Frekhaug 09.07.19

Vedrørende reguleringsplan for Meland Kyrkjegard

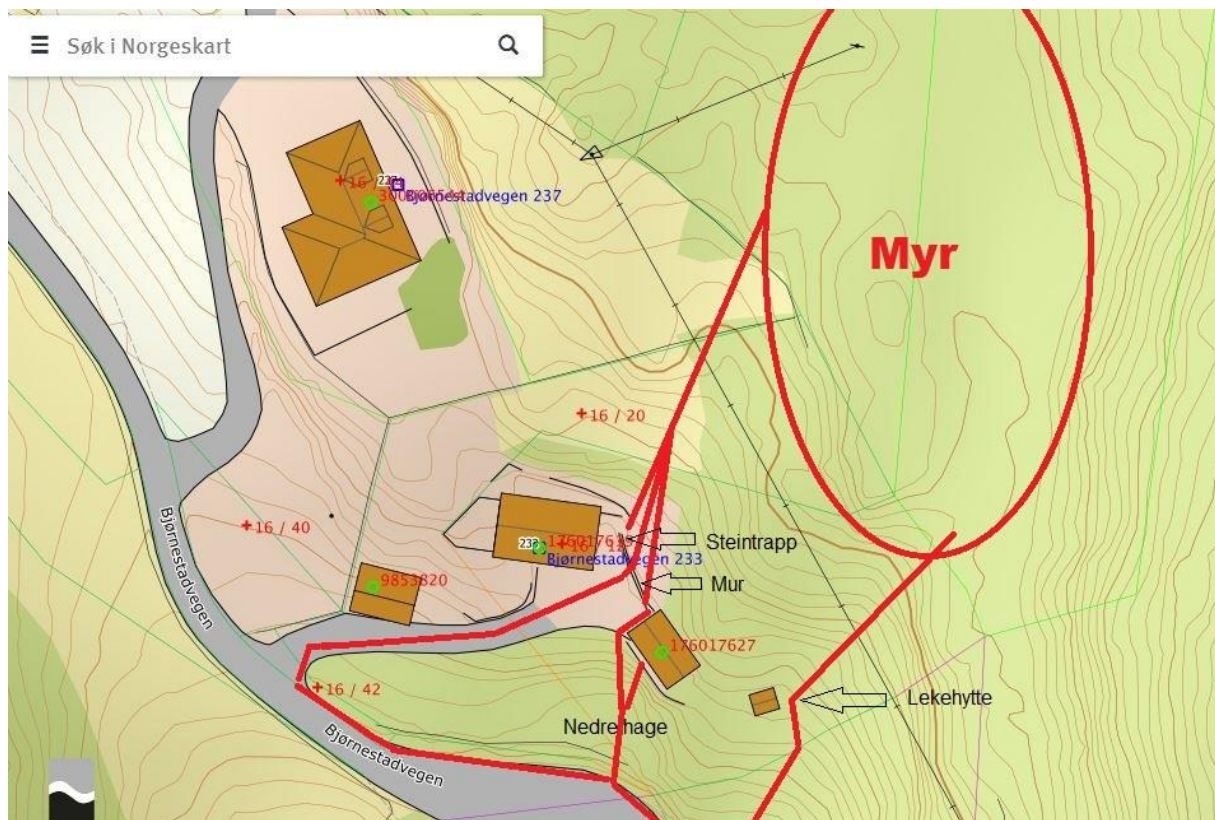
Vi er i dag plaget med mye vann som kommer ned fra området hvor gravplassen skal ligge, som dere ser av kartutsnitt med tomtegrenser. Her er det forsøkt påtegnet i rødt hvor vannet kommer pr i dag.

Vannmengden er så stor ved nedbør at vannet spruter ut av trapp og mur mellom hus og garasje. Vannet renner så ut foran og under garasjen og ned berget til hage. Her blir det så mye vann til tross for god drenering at hagen til tider ikke er til å bruke. Vannet kommer så ut i mur mot vei. Det blir også mye overvann i øvre del av innkjøringen som finner vei ned og som til tider er så mye at det vasker ut innkjøringen i Bjørnstadvegen.

Det har også dannet seg en bekk i sørvestre hjørne av tomten. Her ligger myra inn mot steingard, og vannet renner gjennom og ned til oss. Denne myra og bekken har økt voldsomt i omfang de senere år og har vasket seg ut ny veg nedover mot lekehytta. Vannet svinger her sørover og gjennom steingarden og ned mot vei og grøft. Vannmengden er til tider så stor at det spruter opp på lekehytta.

Vi er derfor meget bekymret over dagens vannmengder som kommer fra dette området, og for fremtidige konsekvenser av vann og forurensning ved utbygging av Meland Gravplass. Vi ber om at kommunen påser at det blir utført grundige konsekvensutredninger og sikrer god rensing og drenering av området.
